VYSVĚTLENÍ A DOPLNĚNÍ ZADÁVACÍ DOKUMENTACE Č. 4

Veřejná zakázka	
Název veřejné zakázky:	Smart rozváděče NN pro Brno-střed
Ev.č. ve Věstníku veř. zakázek:	Veřejná zakázka navazuje na zavedený systém kvalifikace s názvem „Systém kvalifikace – Rozváděče NN pro distribuční trafostanice“, ev. č. zakázky ve Věstníku veřejných zakázek: Z2021-019029.
Druh zadávacího řízení:	Užší řízení dle ZZVZ navazující na systém kvalifikace
Druh veřejné zakázky podle předmětu:	Veřejná zakázka na dodávky
Režim veřejné zakázky:	Nadlimitní

Ad 2) Změna zadání týkající se měřících adaptérů

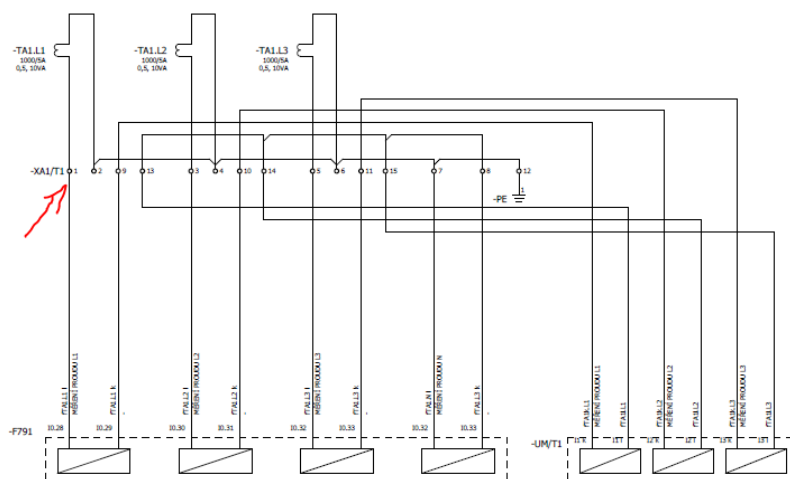
Dále žádáme o změnu zadání u Měřících adapterů.

Námi uvažované Měřicí adaptéry jsou konstruovány s napevno napájeným proudovým vodičem o průměru 1,5 mm² v délce 700 mm, vedoucí přímo ze sekundárních svorek. Tyto vodiče budou zapojeny přímo do svorkovnic umístěných v nástavbě rozváděče.

Proto abychom mohli použít námi zamýšlený typ měřících adaptérů odpovídající požadovanému technickému zadání, navrhujeme odstranit dva body z Přílohy 3, Technické parametry uváděné účastníkem a také dva body v Příloze 2b Technická specifikace předmětu veřejné zakázky.

- Sekundární svorky budou vyvedeny na svorkovnici
- Připojovací průměr svorkovnice: 0,5 ÷ 2,5 mm²

7.7 Sekundární svorky budou vyvedeny na svorkovnici

7.8 Připojovací průměr svorkovnice: 0,5 ÷ 2,5 mm²

Uvedené požadované technické parametry se díky použití jiného technického řešení stávají nepotřebnými.

Obvody rozpojujeme pro testování na svorkovnici až v nástavbě. Pokud budou sekundární obvody připojeny přes rozpojovací konektorovou svorkovnici v nástavbě, tím jsou za nás výše uvedené podmínky splněny. Dále je v zadávací dokumentaci jako příloha, vzor zapojení P02a_1_Schema_rozvadecu_RDD_ do_MS Brno.pdf a v té je svorkovnice uvedena, viz obrázek níže. Pokud tedy budou obvody připojeny pomocí rozpojovací konektorové svorkovnice v nástavbě, jsou z našeho pohledu výše uvedené dva body z Přílohy 3 a Přílohy 2b splněny. Zadavatel proto ponechá výše uvedené body technických podmínek v příloze č. 3 a v příloze č. 2b rámcové dohody beze změny.
